**ESTUDO DE CASO: COMPATIBILIZAÇÃO DE
PROJETOS DA FACHADA DE VIDRO DE UM *SHOPPING***

Trabalho de Conclusão de Curso apresentado à Comissão de
Graduação do Curso de Engenharia Civil da Escola de
Engenharia da Universidade Federal do Rio Grande do Sul,
como parte dos requisitos para obtenção do título de
Engenheiro Civil

Figura 50 – Conflito entre esquadria, estrutura de CA e estrutura metálica (planta baixa)

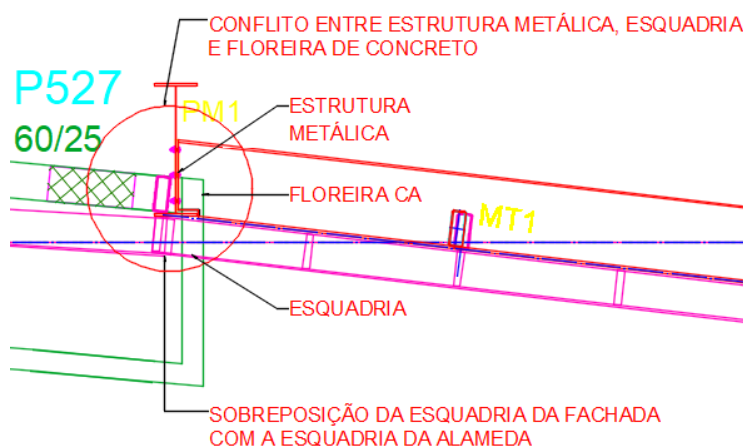
O trecho 06 apresenta incompatibilidades similares ao descrito no trecho 02 em relação à locação da estrutura metálica com a esquadria. Neste trecho, a locação da esquadria também conflita com a posição da floreira de concreto armado no nível do mezanino do 2º pavimento e o pilar da estrutura metálica, conforme ilustrado na Figura 50 a seguir.

Figura 51 – Locação da esquadria no nível do 2 mezanino do térreo

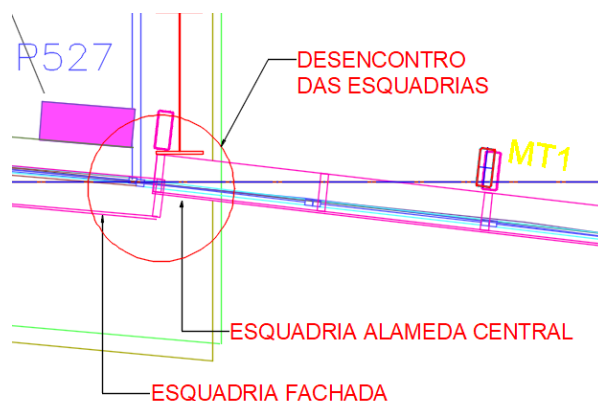
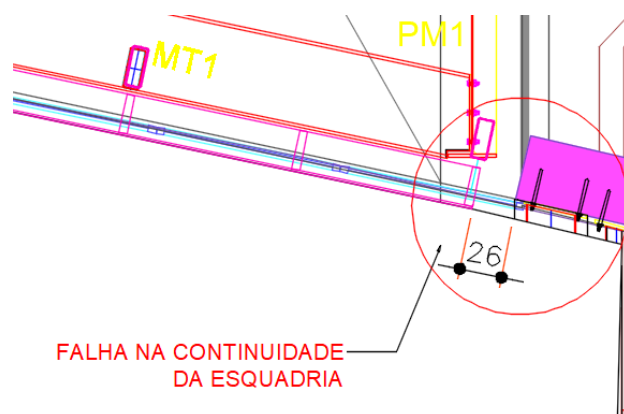
Outra situação encontrada no trecho 06 refere-se ao encontro da esquadria da alameda central com a esquadria do restante da fachada. No nível do térreo as esquadrias estão totalmente desencontradas, conforme mostra a Figura 51, e nos níveis a partir do segundo pavimento a modulação da esquadria segue a mesma indicada no térreo, o que implica na esquadria terminando antes de encontrar a parede de alvenaria da loja comercial, deixando assim uma abertura em toda a alameda conforme ilustrado na Figura 52.

Figura 54 – Erro na locação da esquadria (planta baixa)

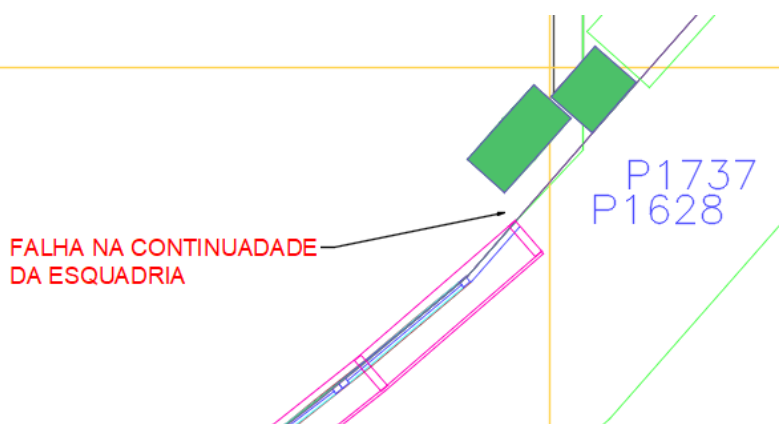
A locação da esquadria neste trecho apresenta falhas de continuidade na modulação, deixando algumas aberturas no edifício, conforme pode ser visualizado na Figura 54

Tipo	nº de ocorrências	Ação
1. Arquitetura X Esquadrias		
b) Modulação da esquadria está terminando antes do indicado no projeto de arquitetura.	3	Revisar projeto de esquadria: -Ajustar modulação da esquadria para que ela termine conforme indicação da arquitetura, visando o fechamento do edifício; -Identificar em planta e emitir detalhe do encontro dos diferentes materiais (alvenaria x esquadria/ pilar x alvenaria).

Figura 55 – Conflito com estrutura de CA

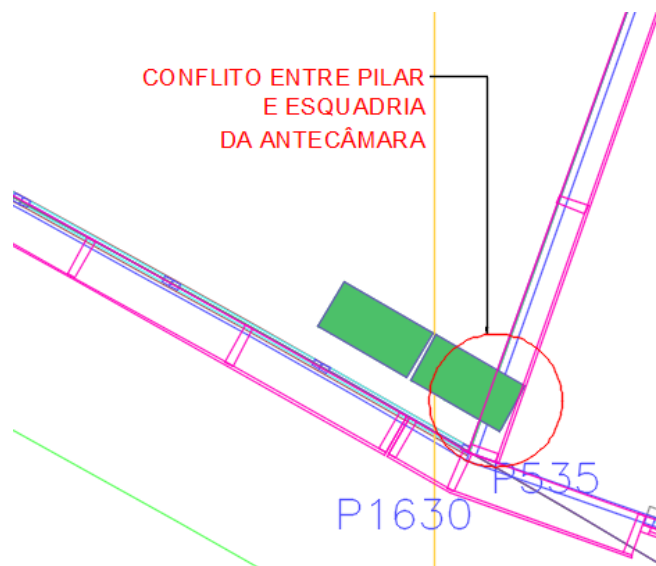
Neste trecho também foi encontrado conflito entre a locação da esquadria e a estrutura de concreto armado, conforme ilustrado na Figura 55 a seguir.

2. Estrutura X Esquadrias		
g) Locação da esquadria desalinhada com o alinhamento do edifício. (Ocorre na planta de locação da esquadria do térreo e na locação da esquadria do nível do mezanino)	2	Revisar projeto de esquadria: -Revisar locação da alvenaria em planta baixa (alterará a modulação da esquadria), e os detalhes de fixação superior na viga do 2º pavimento. Revisar projeto de arquitetura: -Recuar alvenaria do <i>shaft</i> de tomada de ar da escada pressurizada para esquadria alinhar no pilar P1529. Revisar projeto de estrutura: -Aumentar viga V151a até o alinhamento do P1529, pois a alvenaria que será recuada necessitará de base.
